INFORME DE VISITA DE CONTROL
N° 9550-2020-CG/GRPU-SVC

“EJECUCIÓN DE OBRA: CONSTRUCCIÓN DE MÓDULOS
HABITACIONALES ‘SUMAQ WASI’ EN EL MARCO DEL
PLAN MULTISECTORIAL ANTE HELADAS Y FRIAJE
2019 – 2021, CONVENIO N° 108-2019-PUN/VMVU/PNVR”

Fotografías n.º 1 y 2: Imágenes donde se advierte que el travesaño de arriostre de madera 2"x4" y correas de madera de 2"x2" presentan deformaciones, sin cepillado ni protección de preservante.

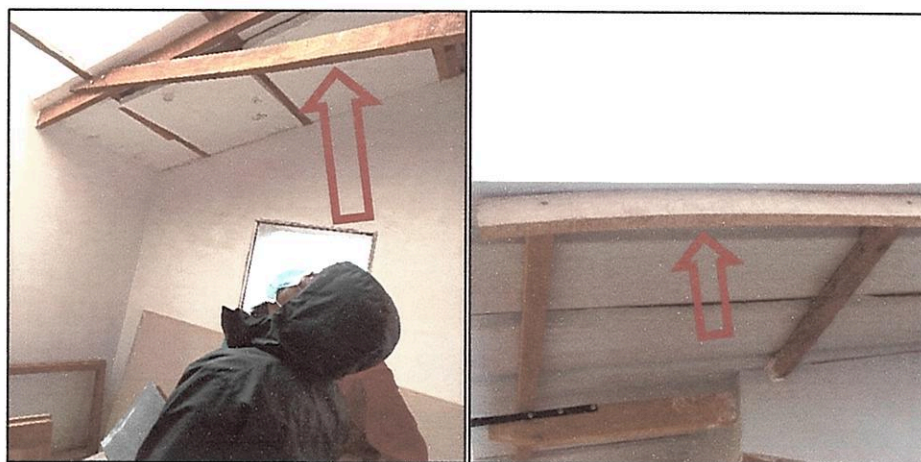
a) Ejecución de partidas: 04.02.01 Tijeral de madera de 2"x4" (techo L=6,80m) y 4.02.03 Correas de madera 2"x2".

La estructura de madera portante conformadas por los travesaños de arriostre de 2"x4" y las correas de 2"x2", no cumplen con los requisitos de calidad de la madera estructural, al presentar humedad por encima del 18%, con duramen quebradizo, deformaciones, roturas de las fibras de la madera, ondulaciones y pandeos pronunciados, aunado a ello, las maderas no se encuentran cepilladas ni protegidas con preservante, conforme se muestra en las siguientes fotografías:

La madera deberá estar seca y protegida con preservante, llevara 2 manos de barniz marino como acabado (…)

La madera será estructural aserrada del grupo “C” de la norma E-0.10, las cuales deberán tener las medidas indicadas en los planos y cumplir con los requisitos de calidad de la madera estructural, con humedad relativa máxima de 18%. No se permitirá por ningún caso madera con; duramen quebradizo, acebolladuras en aristas, nudos, huecos (desprendidos o por desprenderse) deformaciones u roturas de las fibras de la madera por resultado de compresión o flexión, medula corcha o desprendida, nudos arracimados, rajaduras pasantes, pudrición, hongos picaduras y pandeos pronunciados, libres de abura (…)”.

Fotografías n.ºs 5 y 6: Imágenes donde se advierte huecos y desprendimientos de enlucido en el exterior de los muros de adobe.

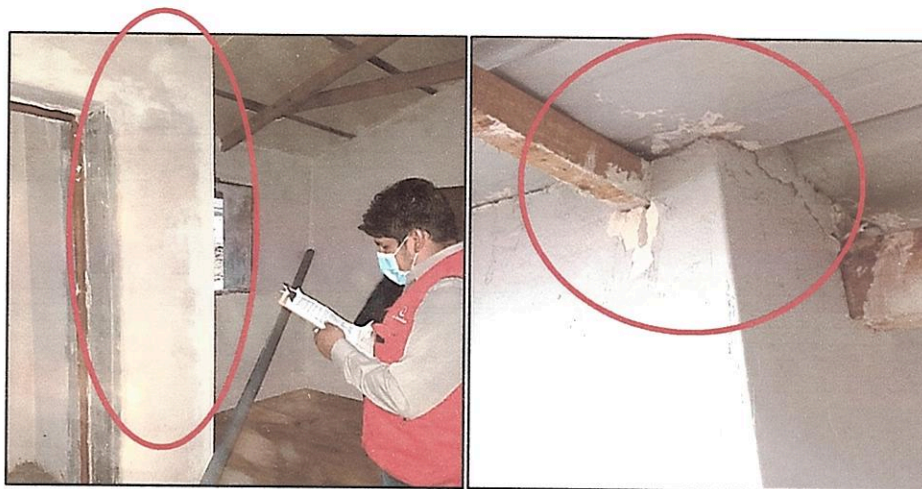
El enlucido de yeso sobre los muros de adobe en el interior y exterior presentan rugosidad en sus superficies, además de vacíos, huecos y rajaduras, lo cual reflejaría una falta de adherencia entre el adobe, el yeso y los elementos estructurales, conforme se muestra en las siguientes fotografías:

Se debe preparar la mezcla de yeso, agua y cemento, la cual deberá ser asentada de manera uniforme sobre los podios. La pasta debe emplearse inmediatamente después del amasado y limpiar convenientemente los utensilios de trabajo. Se debe conseguir una superficie lisa, libre de burbujas y huecos.
